DECKBLATT
 04.03.2016

FESTSTELLUNGSENTWURF

B275 OU Idstein Eschenhahn Straße: B 275 Beginn: zw. NK 5815063 u. NK 5815043 km 0+630 Ende: zw. NK 5815035 u. NK 5715075 km 0+980	Datum:	Zeichen:	
	bearbeitet:	Aug. 2013	PL 9.2 Ke
	gezeichnet:	Aug. 2013	PL 9.2 Ke
	geprüft:	Aug. 2013	PL 9.2

Lageplan
 Wildwechsel-Warnanlage
 Maßstab: 1 : 1000

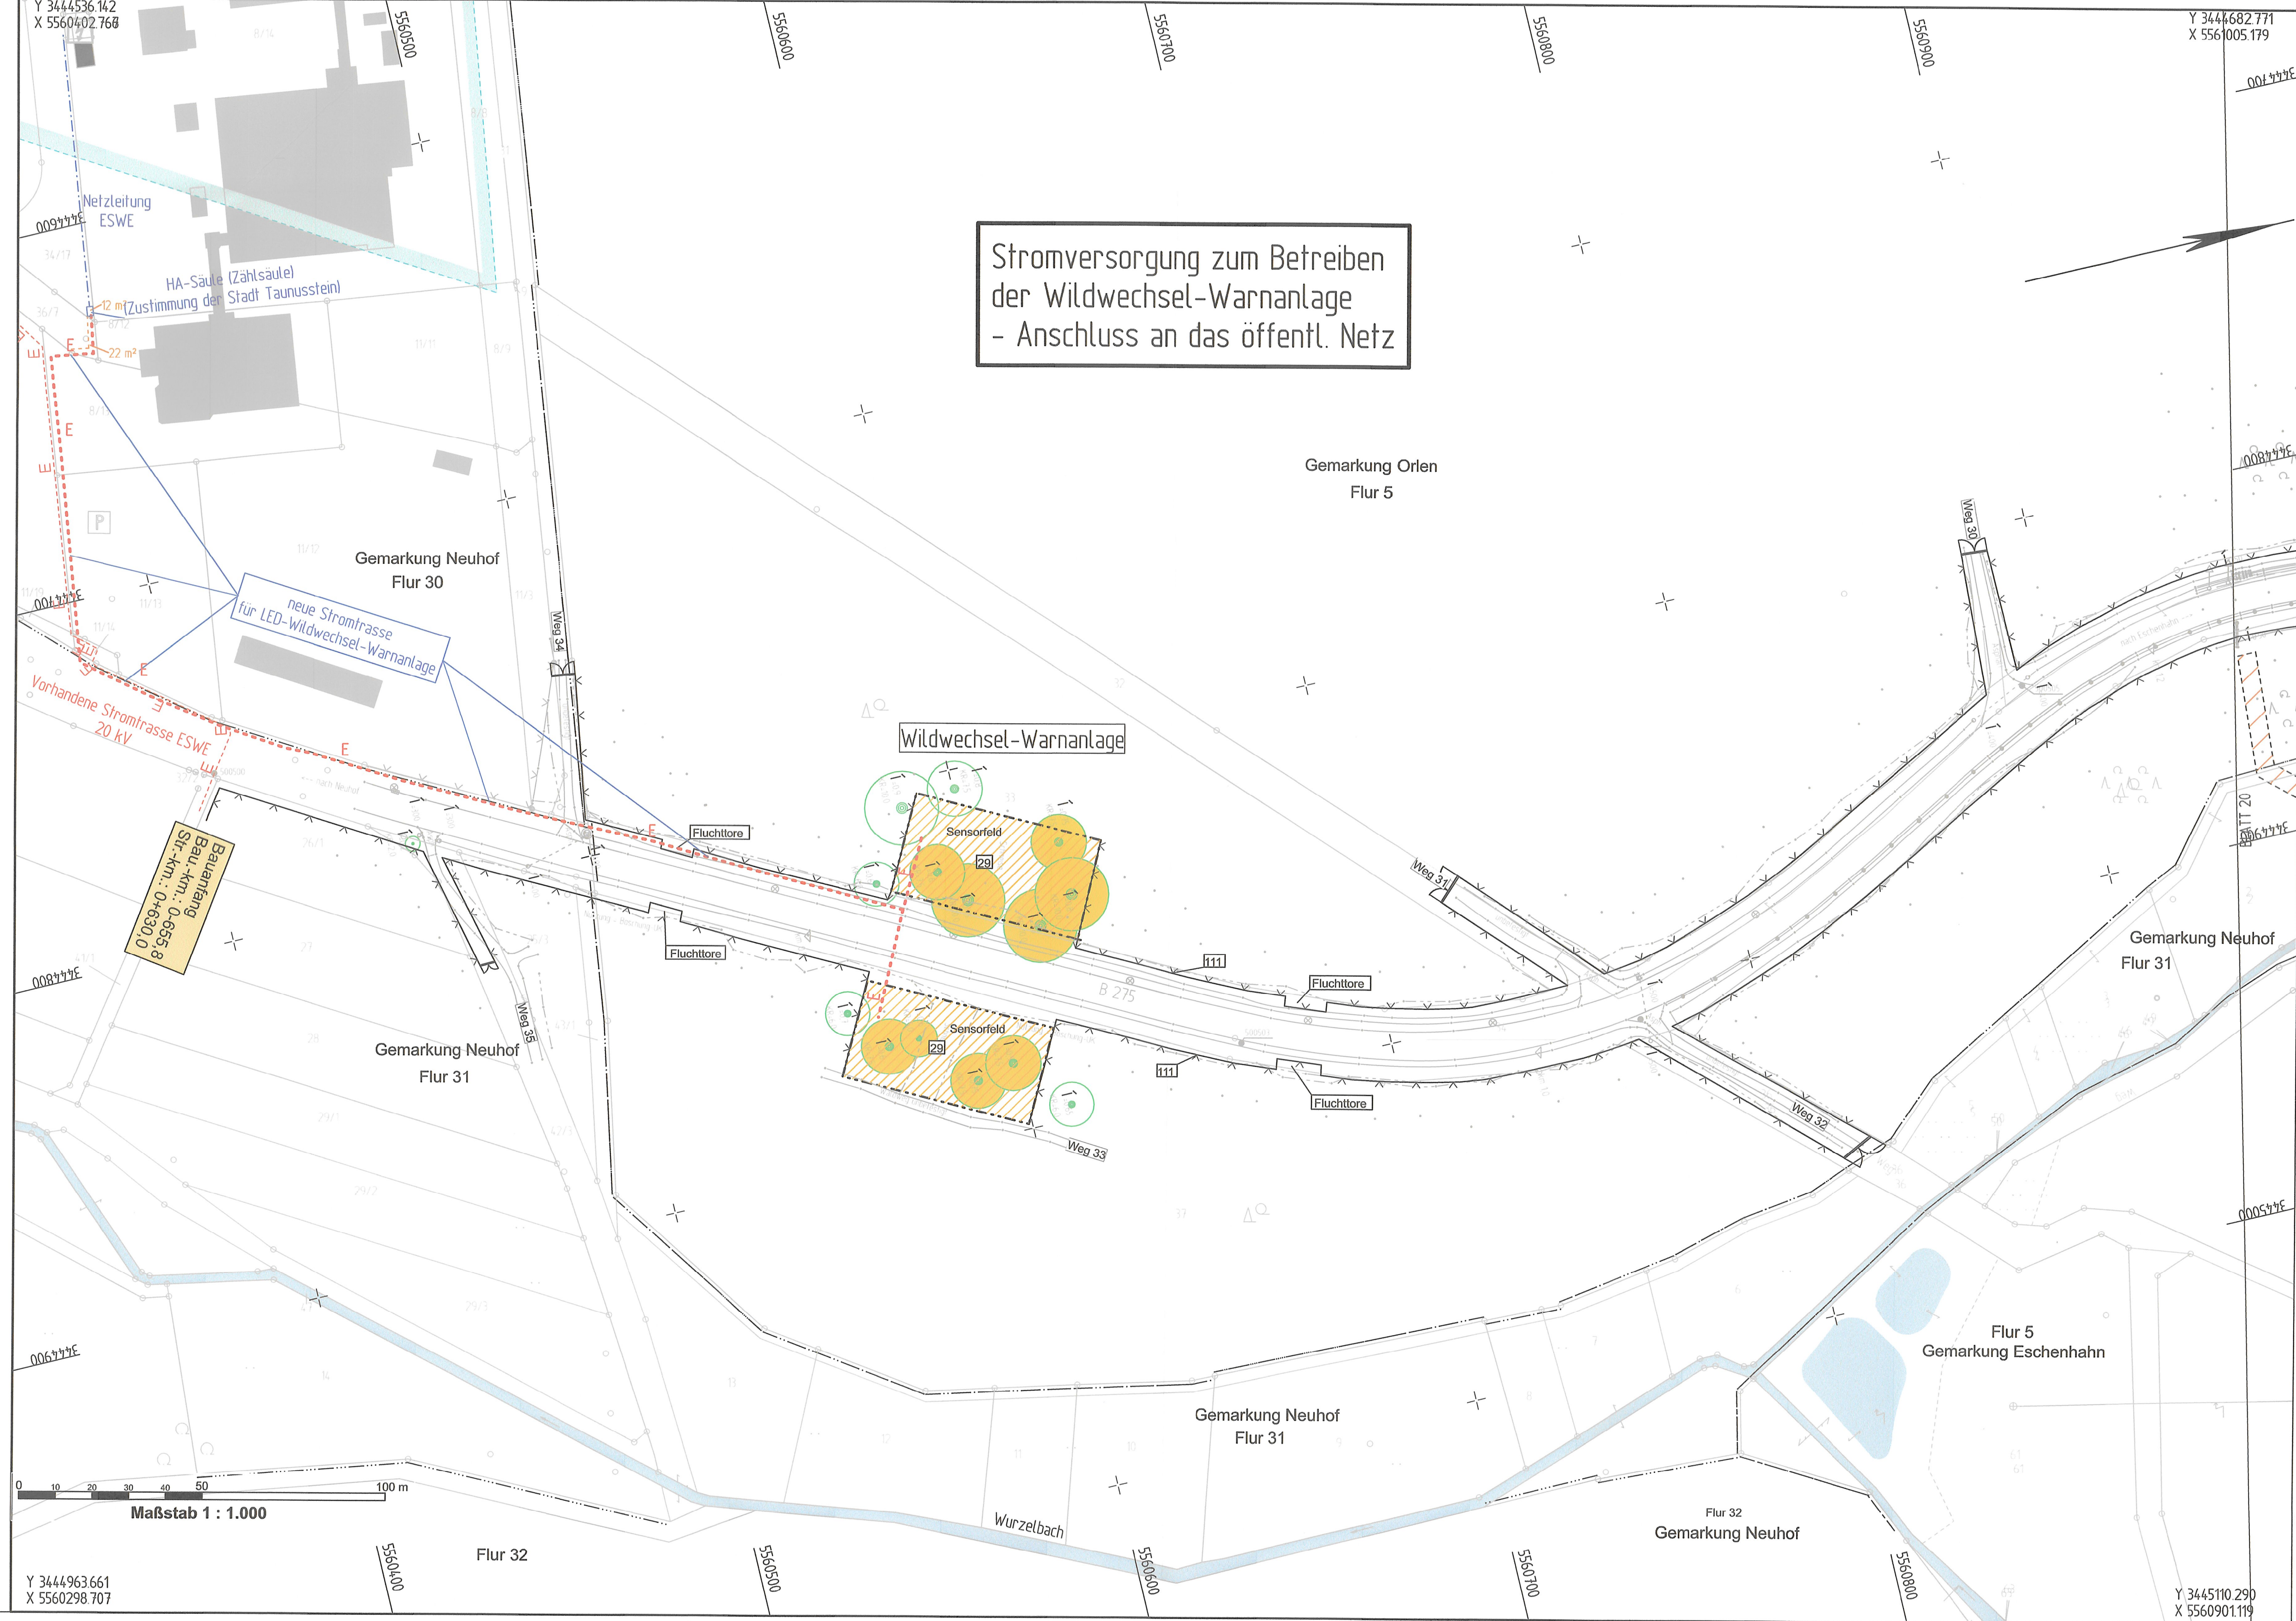
Stromversorgung zum Betreiben
 der Wildwechsel-Warnanlage
 - Anschluss an das öffentl. Netz

2	Eintragung Anpassung Zählersäule	Sept. 2015	PL 9.2 Go
1)	Eintragung ESWE Strom & geplante neue Stromtrasse für WWA	Juli 2015	PL 9.2 Go
Nr.:	Art der Änderung:	Datum:	Zeichen:
